UNIRAIL/ROOFSAFE VAGNAR – MEDDELANDE OM PRODUKTKOMPLETTERING

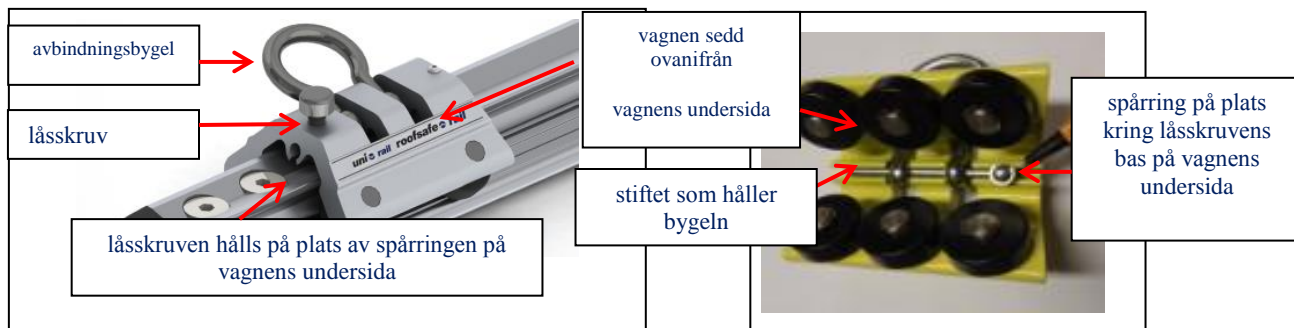
Unirail™ och Roofsafes™ Rail-systemen är lätta och modulära horisontella skensystem som tillhandahåller en flyttbar förankringspunkt för arbeten på hög höjd. Avbindningsmöjligheter tillhandahålls via en avbindningsbygel som är inbyggd i systemets vagnkomponent så som visas i illustrationen nedan. Dessa system kan installeras på valfri arbetshöjd, från fotnivå till punkter ovanför arbetaren.

Capital Safety har fått in ett begränsat antal rapporter om brutna spårringar (de ringar som håller låsskruven på plats), vilket kan leda till att låsskruven skruvas ut och separeras från vagnen. Om sådan separation inträffar kan det hända att stiftet som håller avbindningsbygel på plats glider ut ur vagnen och släpper bygel. Vi anser att metoder där användaren permanent skruvar ut låsskruven en aning för att vagnen ska kunna röra sig friare på skenan kan överbelasta spårringarna till den grad att de brister med tiden. Detta tillstånd kan endast inträffa med Unirail-/Roofsafes-vagnar som har tillverkats mellan 11/2009 och 1/2015.

Det har inte kommit in några rapporter om att dessa system inte har kunnat stoppa ett fall. Om bygel separeras från vagnen är det dock i vissa tillämpningar (t.ex. installationer ovanför huvudet) möjligt för annan fallskyddsutrustning som är kopplad till bygel (t.ex. en självindragande enhet) att falla och orsaka personskador eller skador på egendom. Därför har Capital Safety utvecklat en kompletteringssats med en fast bult som ersätter låsskruven och spårringen.

NÄSTA STEG: Capital Safety rekommenderar att alla användare av Unirail-/Roofsafes-vagnar som har tillverkats före den 1 februari 2015 installerar kompletteringssatsen. **Observera att detta inte är ett återkallande av produkterna.**
